## Differenze ottiche del galoppino 531 0628 30

531 0628 30

Versione 05.2008  
**INA 0012**

Figura 1: 531 0628 30 (vecchia versione)

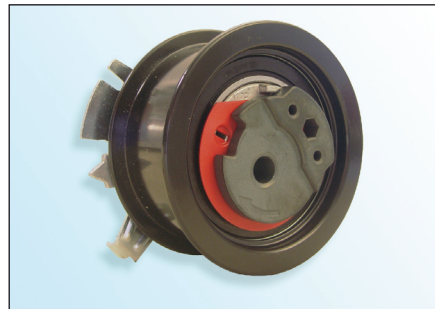
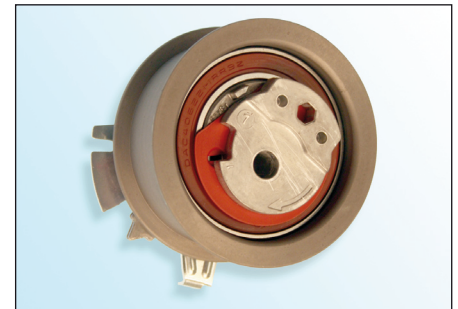
- Eccentrico in metallo sinterizzato
- Trattamento della superficie E-Coat (nero)
- Guarnizione cuscinetto nera

- Eccentrico in fusione di alluminio
- Trattamento della superficie zinco-fosforo (marrone chiaro)
- Guarnizione cuscinetto marrone o nera

A seguito della continua evoluzione dei nostri prodotti il galoppino **531 0628 30** è stato modificato.

La „vecchia versione“ **non** viene eliminata e può essere ancora utilizzata e montata come da indicazioni del costruttore del veicolo!

Quando si monta la „nuova versione“ fare attenzione a **non** danneggiare il trattamento della superficie del galoppino!
